N/Réf. : BXL21648_709_PU
Gest. : BDG
V/Réf. : G352/2023
Corr: Bouchenak Oumayma
NOVA : 04/XFD/1897862

BRUXELLES. Place du Grand Sablon, 8 - 9
(= dans plusieurs ZP : ancien fourreur Mallien, ancien Hôtel du Chastel de la Howarderie, ancienne Cristallerie De Backer - Van Camp / Inventaire)
PERMIS D'URBANISME: Changer l'utilisation d'un restaurant au rez-de-chaussée du n°9 en un snack-glacier, supprimer l'escalier de ce commerce et remplacer les menuiseries du rez-de-chaussée de la façade avant

Avis de la CRMS

Élévation projetée de la devanture (extr. du dossier de demande)

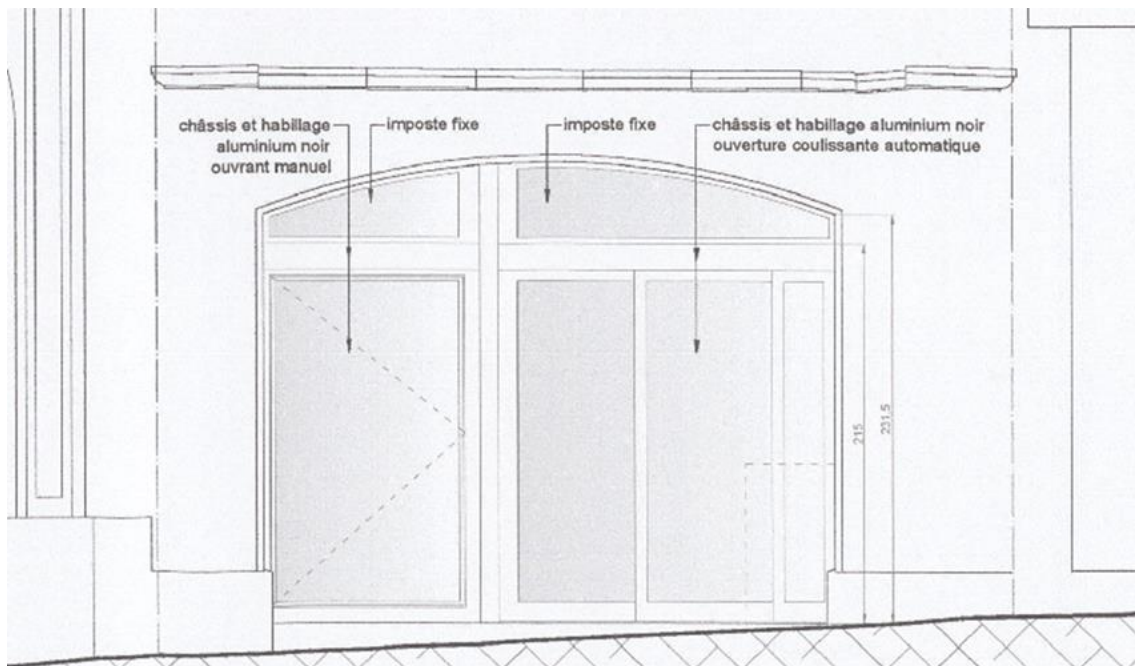
Sans émettre de remarque sur le changement d'affectation ni sur la suppression de l'escalier, la Commission émet un avis défavorable sur la demande de nouvelle vitrine, estimant qu'il s'agit ici d'une occasion manquée de revaloriser la devanture de cette maison. En effet, tout en reconnaissant la difficulté d'organiser une composition équilibrée au rez-de-chaussée, mêlant - sous une grande arcade - une entrée au logement et un accès aisé à un comptoir de vente, elle estime qu'un dessin plus qualitatif est nettement réalisable.

Elle suggère d'examiner si les solutions suivantes peuvent aider à assurer une composition plus harmonieuse qui permettrait de mieux se soustraire à la présence de l'arc :

- le retrait de l'ensemble du châssis à l'arrière de l'arc (et de placer si nécessaire une grille de sécurité à l'avant) avec des montants les plus fins et visuellement discrets,
- un châssis à l'alignement de l'arc avec un choix de divisions et de profils qui feraient disparaître un maximum les contrastes entre matériaux (montants et verre) pour que l'ensemble se confonde et que la forme de l'arc domine.
